玄海原子力発電所 審査資料	
資料番号	G S s - 7 - 2
提出年月日	2023年11月30日

玄海原子力発電所3号炉及び4号炉

発電用原子炉設置変更許可申請書比較表（震源を特定せず策定する地震動）
(本文五号、経理的基礎、添付書類五、添付書類八)

九州電力株式会社

第5.1図 基準地震動の応答スペクトル（水平方向：NS）

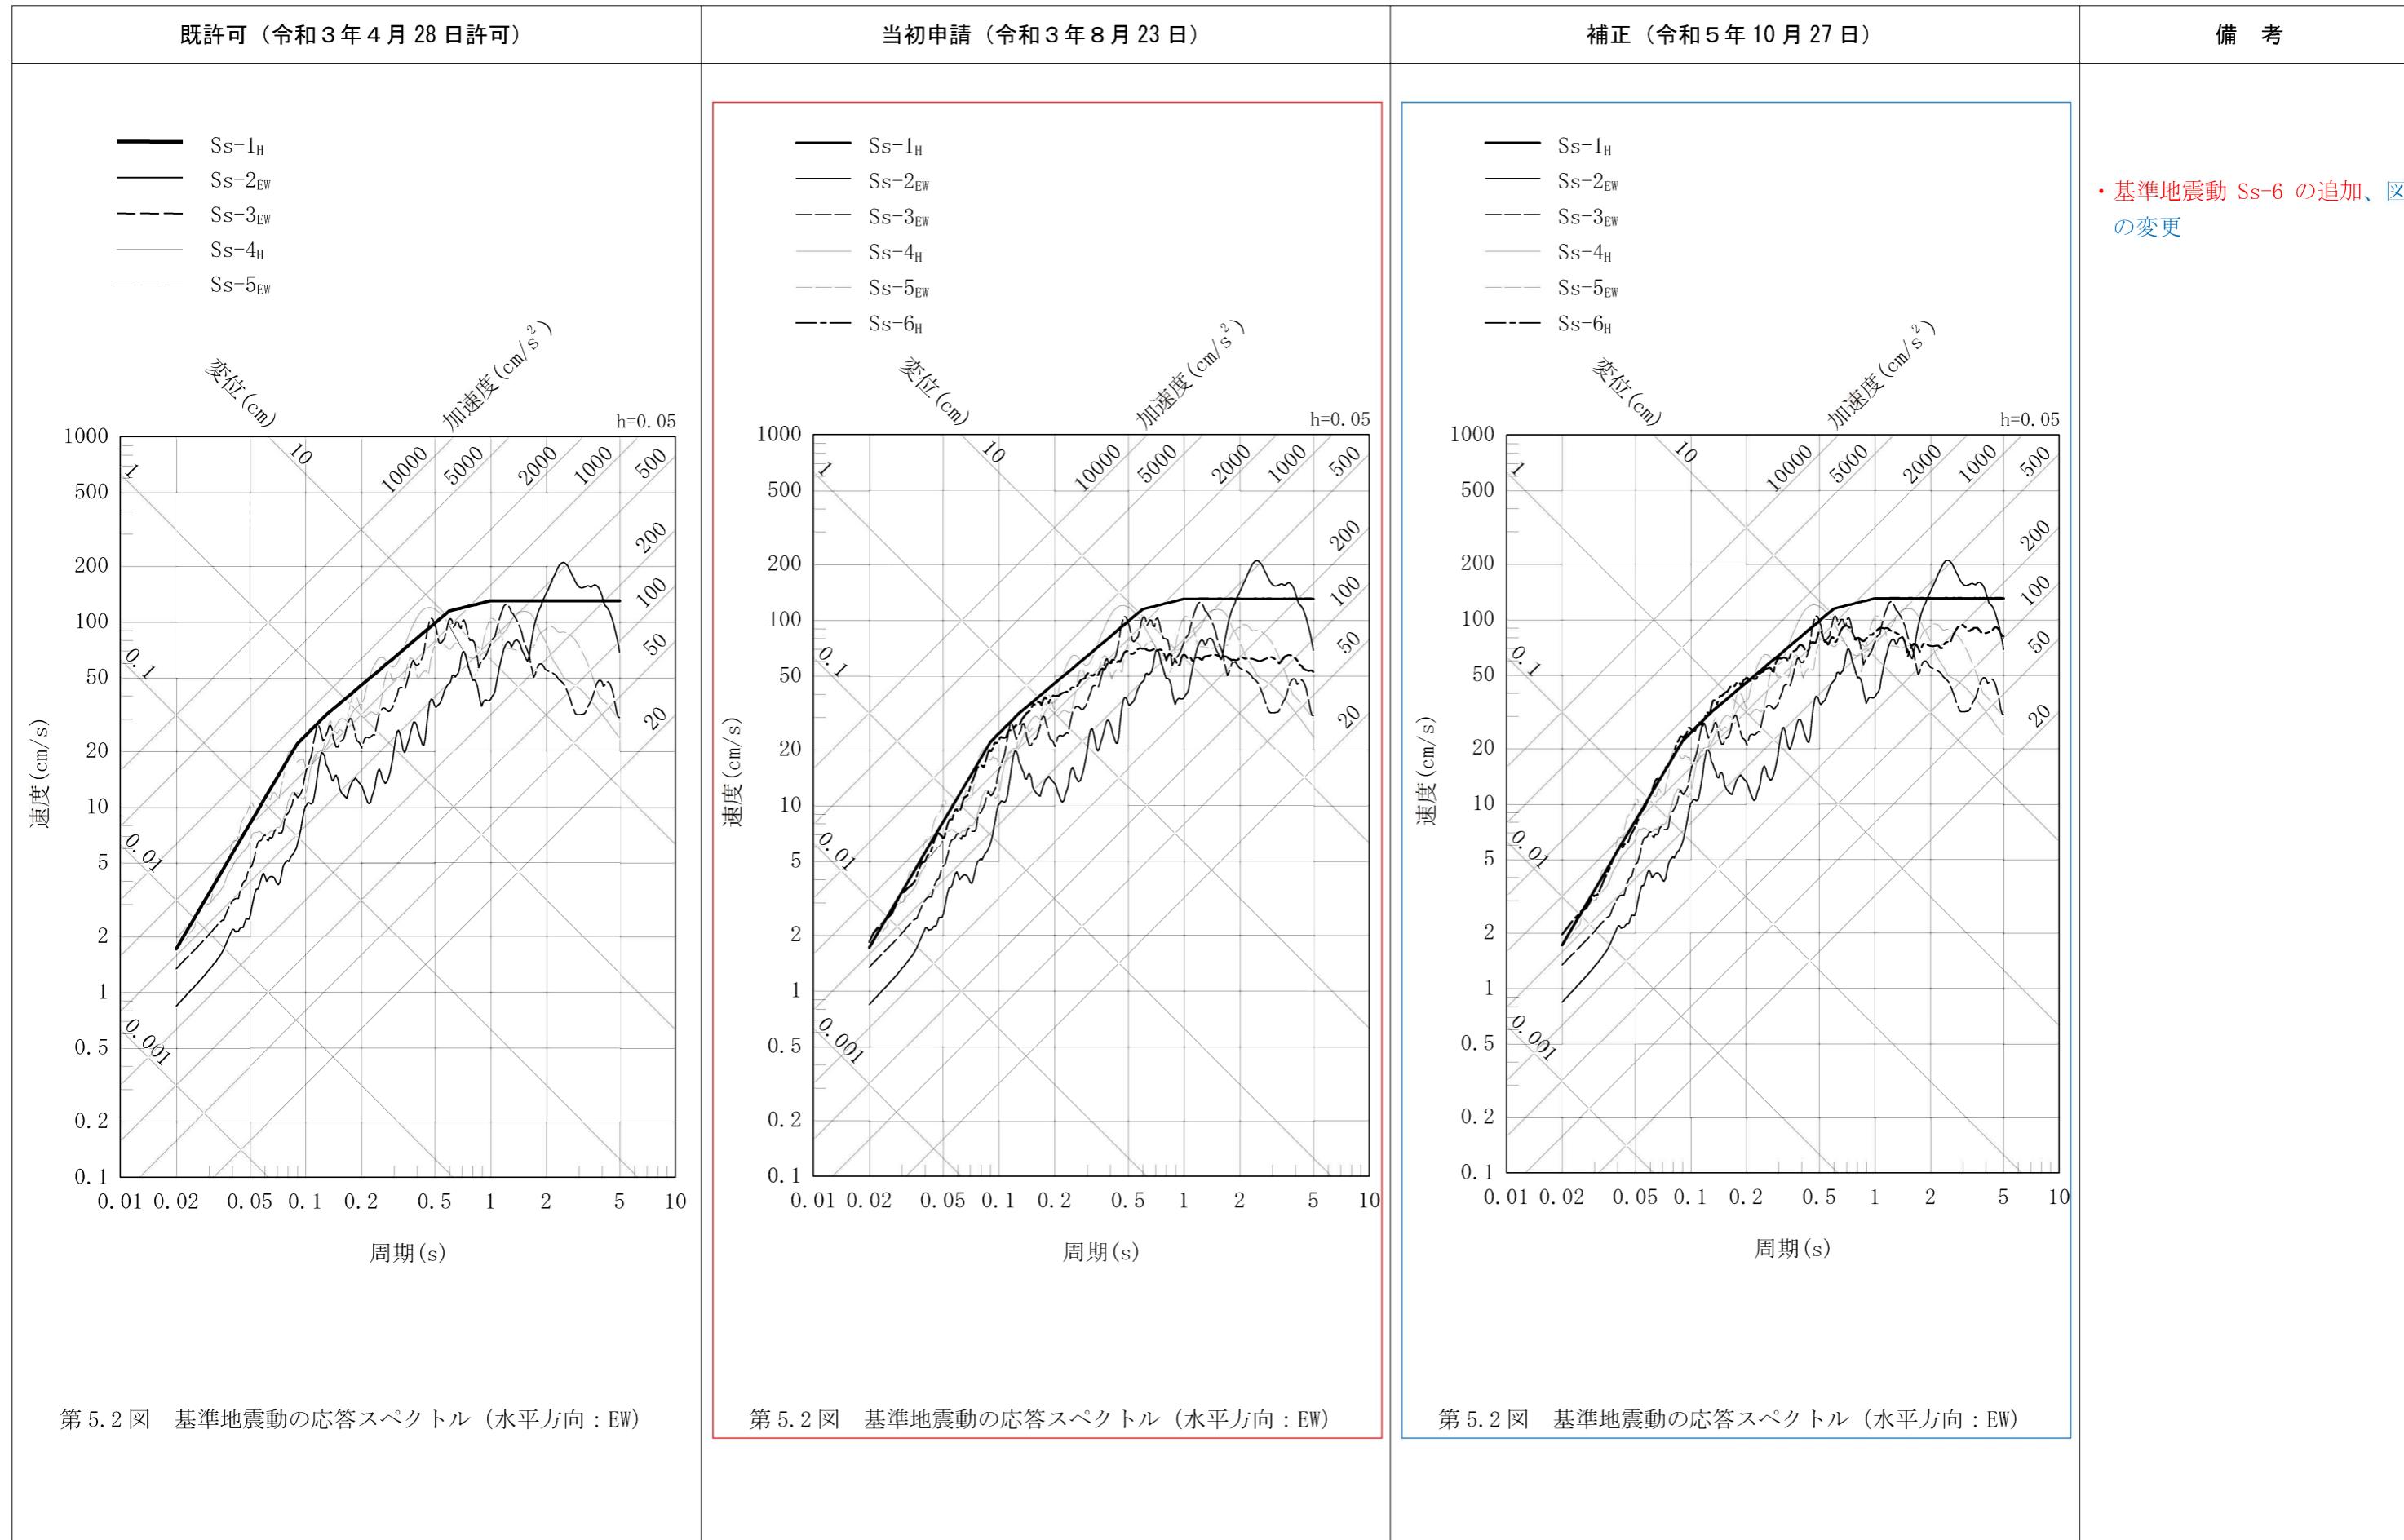
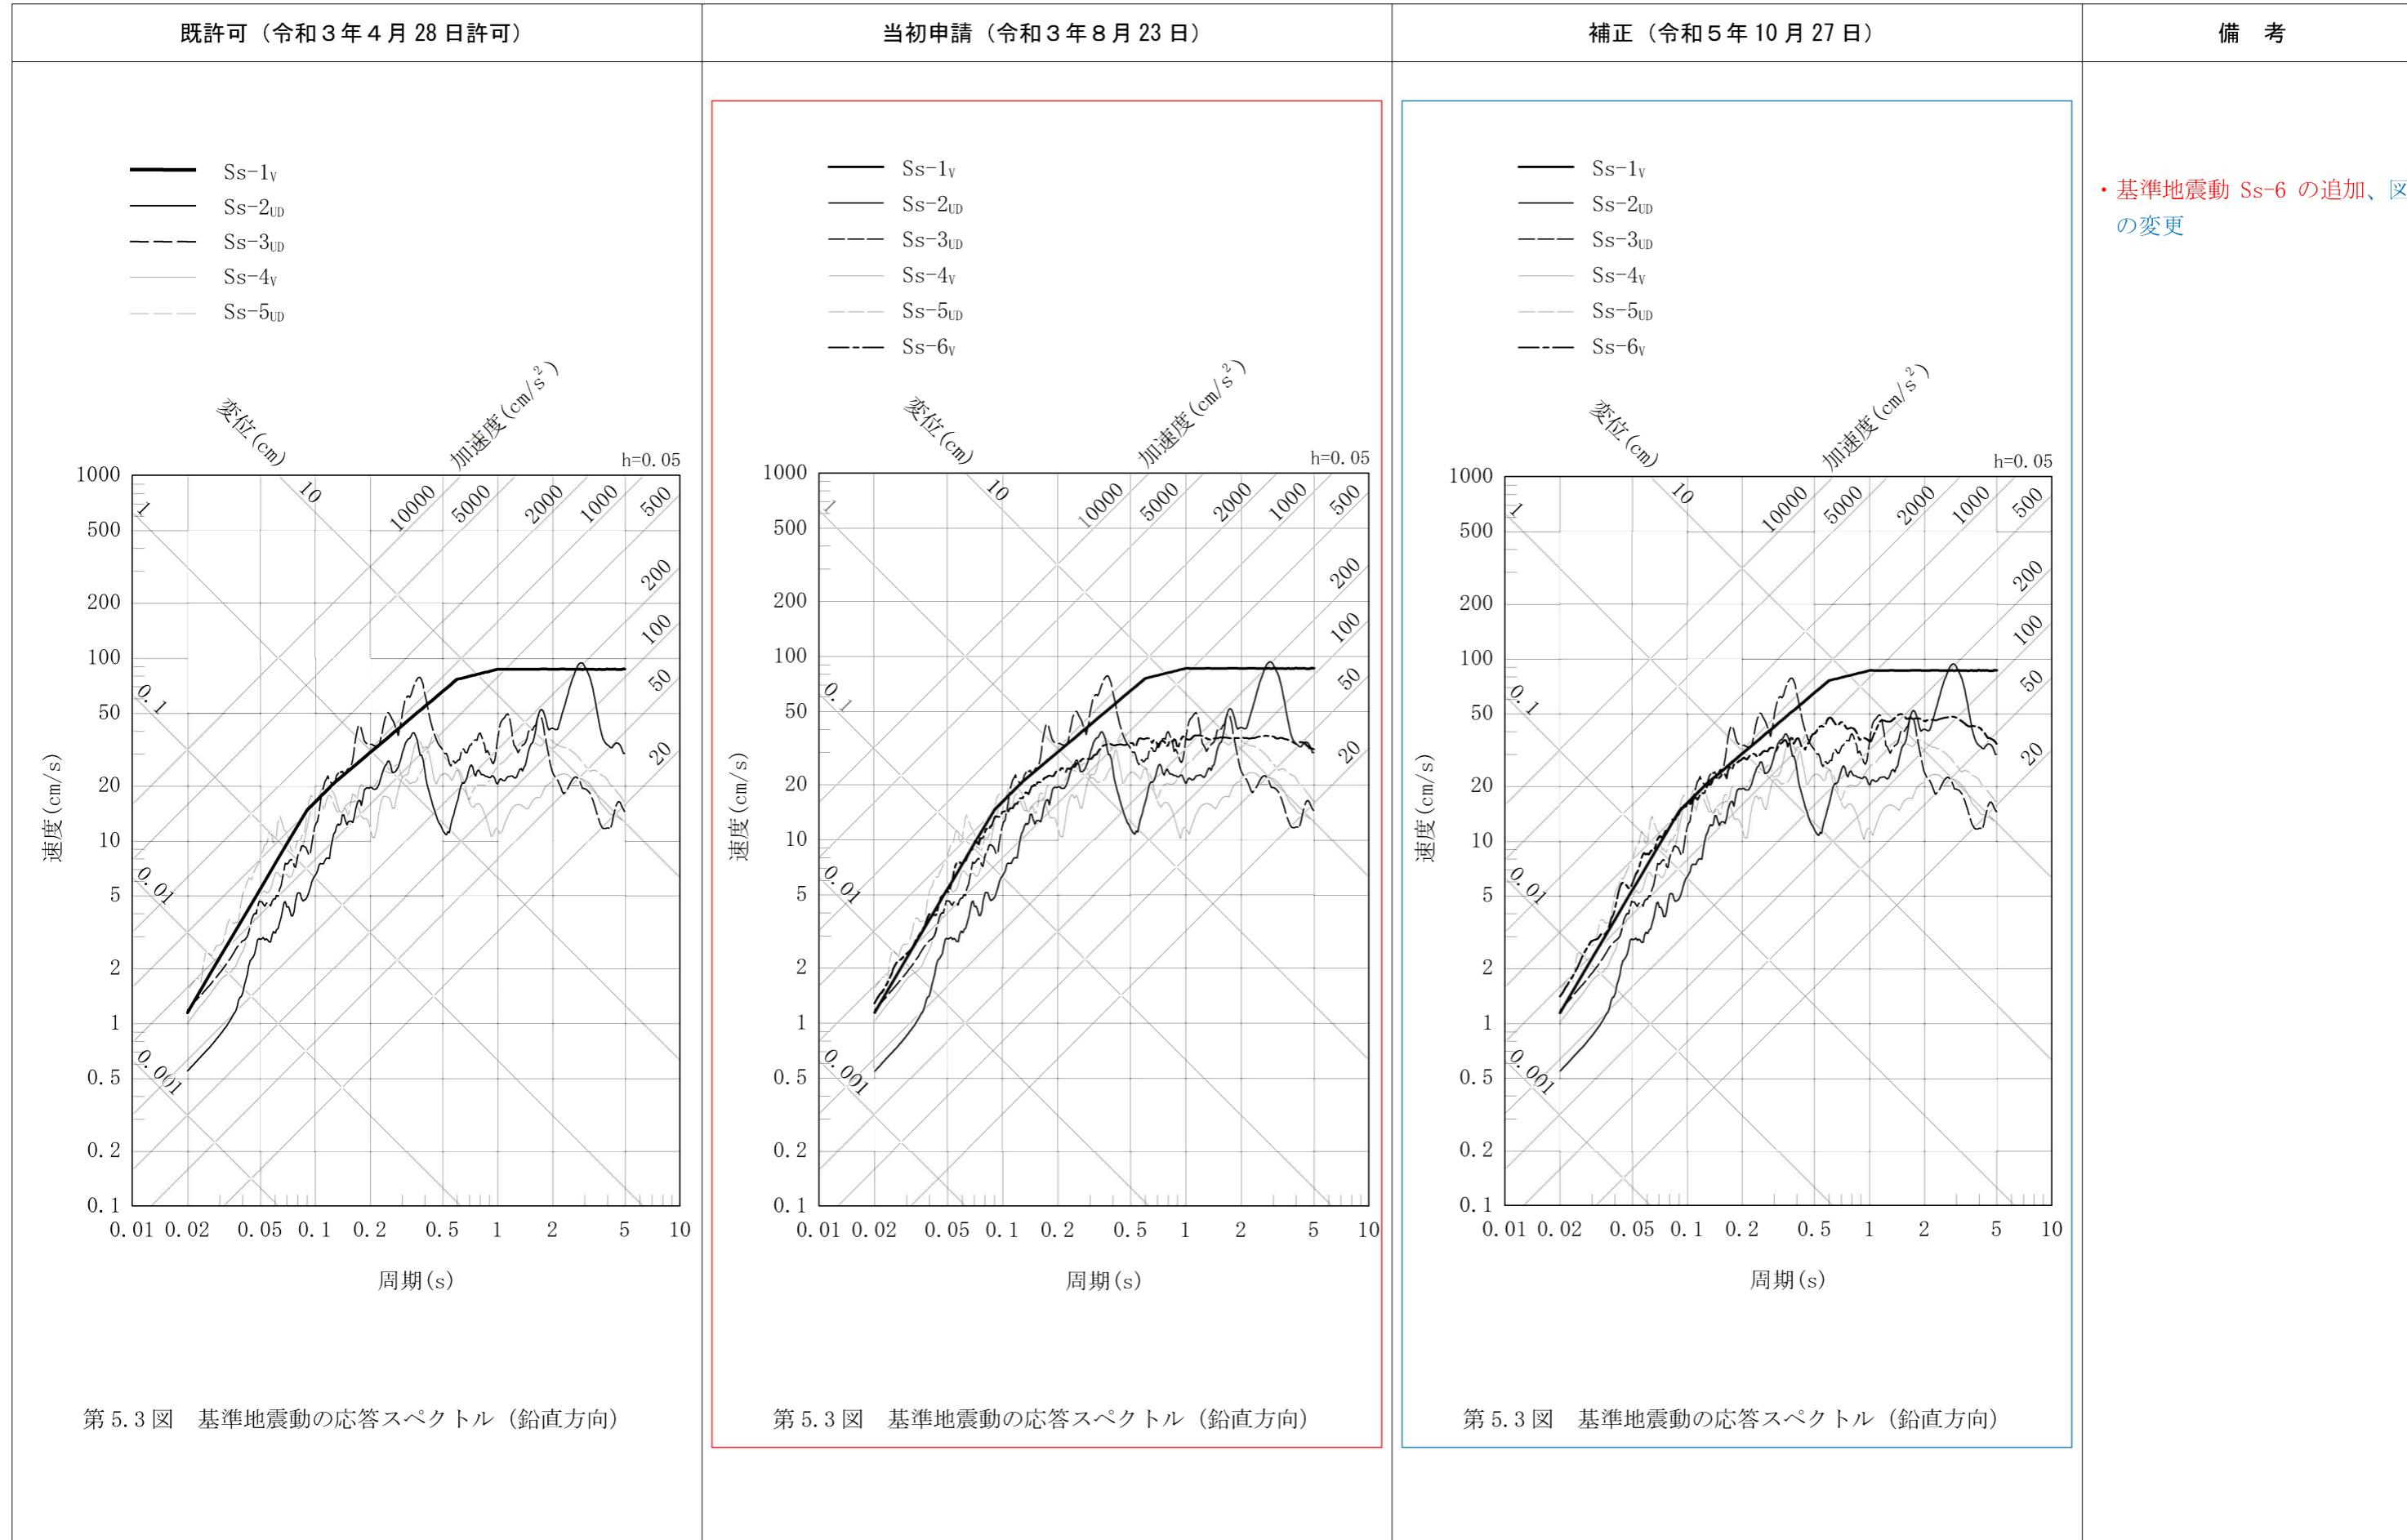
既許可（令和3年4月28日許可）	当初申請（令和3年8月23日）	補正（令和5年10月27日）	備考
<p>申請書団面目録</p> <p>記</p> <p>第5.1図 基準地震動の応答スペクトル（水平方向：NS） 第5.2図 基準地震動の応答スペクトル（水平方向：EW） 第5.3図 基準地震動の応答スペクトル（鉛直方向） 第5.9図 基準津波の策定位置 第5.10図 基準津波の時刻歴波形 第5.11図 衝撃荷重曲線 第5.12図 衝撃荷重の入力面積</p>	<p>3号炉及び4号炉申請書団面</p> <p>申請書団面として、下記団面を変更又は追加する。なお、各申請書団面について、別表のとおり読み替える。</p> <p>A. 3号炉</p> <p>記</p> <p>第5.1図 基準地震動の応答スペクトル（水平方向：NS） 第5.2図 基準地震動の応答スペクトル（水平方向：EW） 第5.3図 基準地震動の応答スペクトル（鉛直方向） 第5.9図 基準地震動 Ss-6 の時刻歴波形 第5.10図 基準津波の策定位置 第5.11図 基準津波の時刻歴波形 第5.12図 衝撃荷重曲線 第5.13図 衝撃荷重の入力面積</p>	<p>3号炉及び4号炉申請書団面</p> <p>申請書団面として、下記団面を変更又は追加する。なお、各申請書団面について、別表のとおり読み替える。</p> <p>A. 3号炉</p> <p>記</p> <p>第5.1図 基準地震動の応答スペクトル（水平方向：NS） 第5.2図 基準地震動の応答スペクトル（水平方向：EW） 第5.3図 基準地震動の応答スペクトル（鉛直方向） 第5.9図 基準地震動 Ss-6 の時刻歴波形 第5.10図 基準津波の策定位置 第5.11図 基準津波の時刻歴波形 第5.12図 衝撃荷重曲線 第5.13図 衝撃荷重の入力面積</p>	<p>・基準地震動 Ss-6 の追加、図の変更</p> <p>・図番号の変更</p>
